Uw kenmerk :
Uw brief van : 23-01-2026
Zaaknummer : 1164311
Verzenddatum :
Onderwerp : Schriftelijke vragen fractie CDA over De Schelft
Bijlage(n) : 2

Op 23 januari 2026 ontvingen wij van raadslid S. Duivenvoorde namens de fractie van het CDA schriftelijke vragen ex artikel 32 Reglement van Orde over De Schelft. In deze brief worden de vragen beantwoord.

BELIJNINGSPLAN:

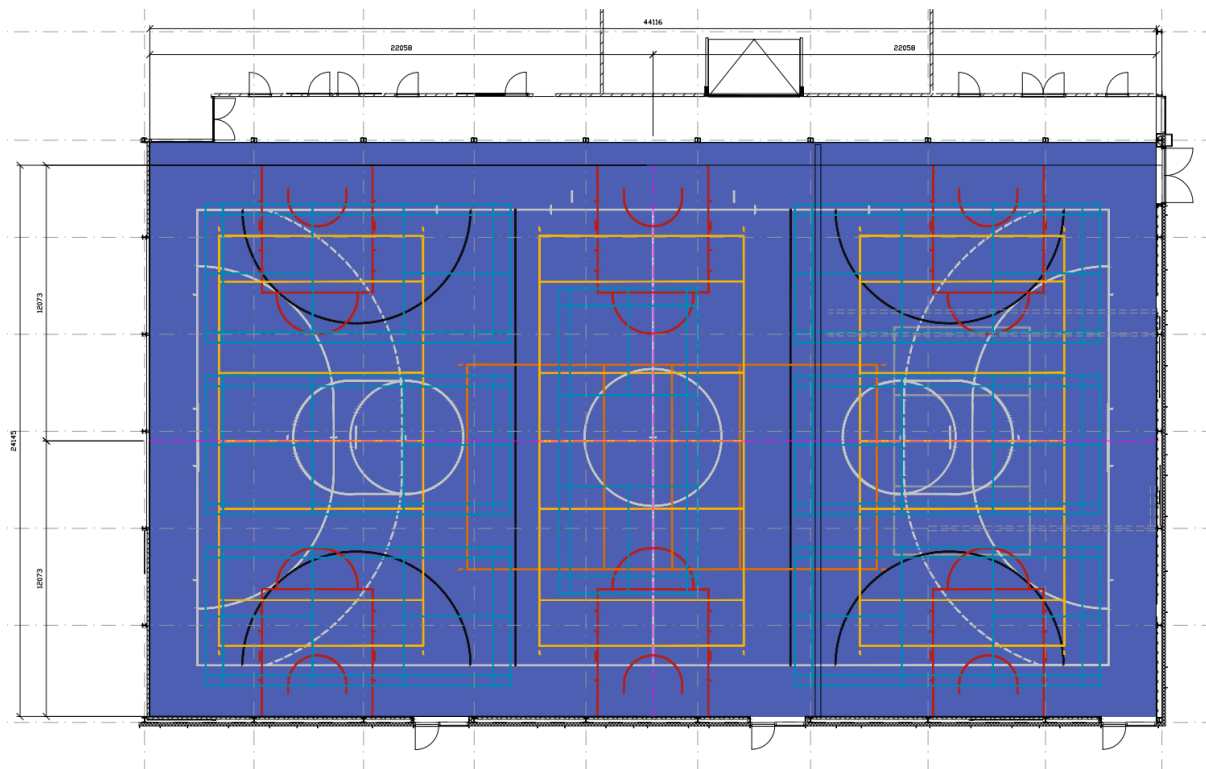
Is bij het ontwerp expliciet getoetst aan de geldende bondseisen (o.a. NBB voor basketbal en de badmintonbond), onder meer ten aanzien van veldafmetingen, uitloopruimte en veiligheid?

De huidige gekozen multifunctionele hal kent een grootte van 25 bij 44,2 meter en een obstakelvrije hoogte van 7 meter. Daarbij is de hal getoetst aan de NOC*NSF/ NISAV richtlijnen voor de sporten zaalhockey, zaalvoetbal, korfbal, volleybal, badminton, basketbal en handbal op een regionaal niveau, dus geen topsport.

Ter illustratie is een indicatief belijningsplan toegevoegd van een sporthal met vergelijkbare afmetingen, waarmee inzichtelijk wordt hoe verschillende sporten binnen deze maatvoering kunnen worden ingepast.

- 3 x veld volley incl. 7m. lijn: Afm.: 9 x 18 m. (RAL 1023 Geel)
- 1 x veld volley: Afm.: 9 x 18 m. (RAL 2000 Oranje)
- 1 x veld zitvolley: Afm.: 6 x 10 m. (RAL 7001 Grijs)
- 7 x veld badminton: Afm.: 6,10 x 13,40 m. (RAL 5012 Lichtblauw)
- 1 x veld combi: Afm.: 20 x 40 m. (RAL 9010 Wit)
- 4 x handbalcirkels voor jeugdelden (RAL 9005 Zwart):
- 2 x extra zijlijnen voor jeugdelden (RAL 9005 Zwart):
- 6 x bucket t.b.v. basketbal. (RAL 3020 Rood)
